## COMUNE DI PONTASSIEVE

40<sup>a</sup> modifica al RUC per variazione alla classe di interesse,  
ai sensi dell'art. 39 comma 16 delle norme RUC,  
degli edifici posti in:

via Aretina 21 a Sieci- annesso podere "Castellare"  
via dell'Argomenna 35 – annesso podere "Prato"  
via Uscioli – edificio in loc. "Pian di Casi"

**OGGETTO: RELAZIONE URBANISTICA**

Figura 3 – Estratto tavola D3. 2del RUC – area annesso podere Castellare

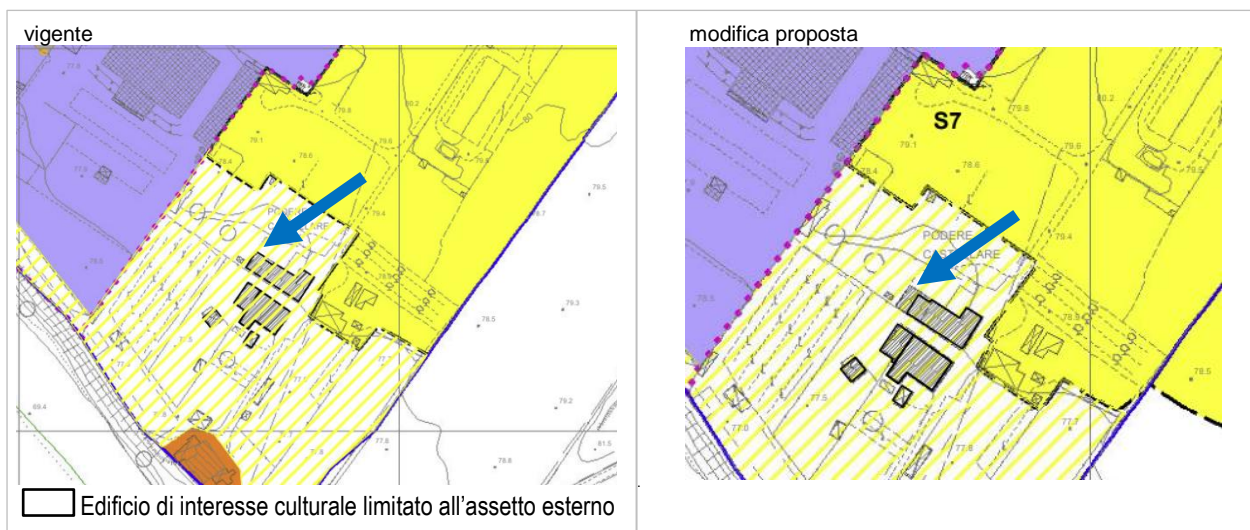
Elaborato D3.2 – Tavola sistema insediativo Sieci eliminazione del simbolo di “edificio di interesse culturale limitato all’assetto esterno”(retino con bordo nero spesso) in corrispondenza dell’edificio identificato catastalmente al NCEU nel foglio 94 particella 59 sub 2 (annesso podere Castellare)

relazione “elaborato A” del Regolamento Urbanistico e pertanto si propone al Consiglio Comunale di modificare la classe di valore attribuita all’immobile in oggetto classificandolo come “edificio privo di interesse culturale”, seguendo la procedura dell’art. 39.16 del RUC.

Figura 4 – Estratto tavola D1 del RUC – area annesso Podere Prato

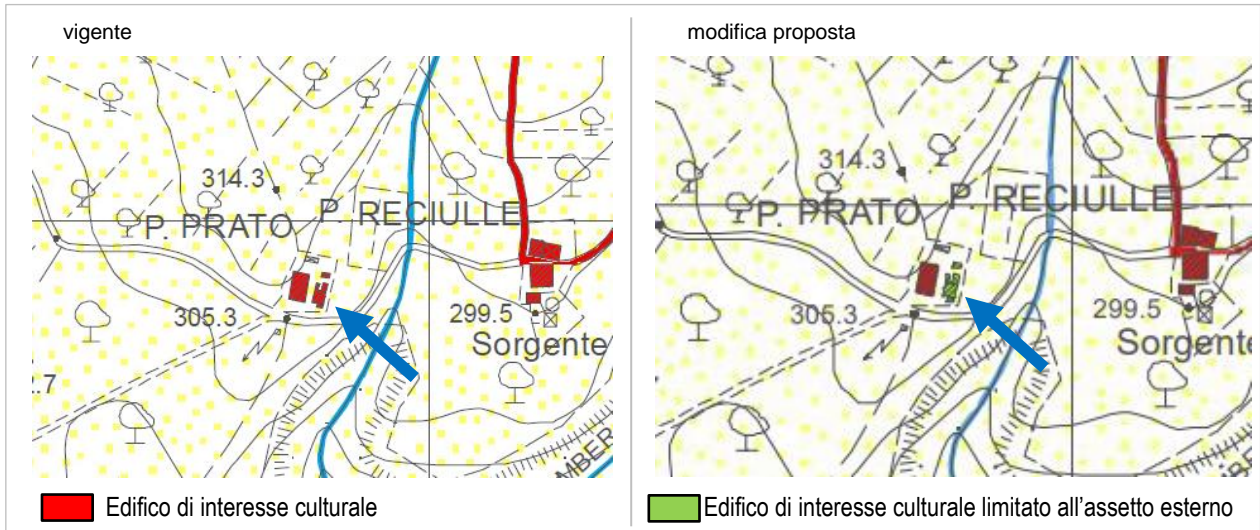
elaborato D1 – “Tavola territorio rurale e aperto-nord” – sostituzione del simbolo di interesse culturale (retino rosso) con il simbolo di “edificio di interesse culturale limitato all’assetto esterno” (retino verde) in corrispondenza dell’edificio identificato catastalmente al NCEU nel foglio 47 particella 36 sub. 2 (annesso podere Prato), nonché eliminazione del simbolo di “edificio di interesse culturale”(retino rosso) in corrispondenza dell’edificio identificato catastalmente al NCEU nel foglio 19 particella 99 (edificio loc. Pian di Casi).

Relativamente all’annesso del podere Prato, si ritiene che solo internamente la tipologia costruttiva dell’immobile non presenti elementi storico-culturali da preservare, né elementi architettonici e tipologici di pregio, e pertanto si propone al Consiglio Comunale di modificare la classe di valore attribuita all’immobile da “edificio di interesse culturale” a “edificio di interesse culturale limitato all’assetto esterno”, sempre seguendo la procedura dell’art. 39.16 del RUC.
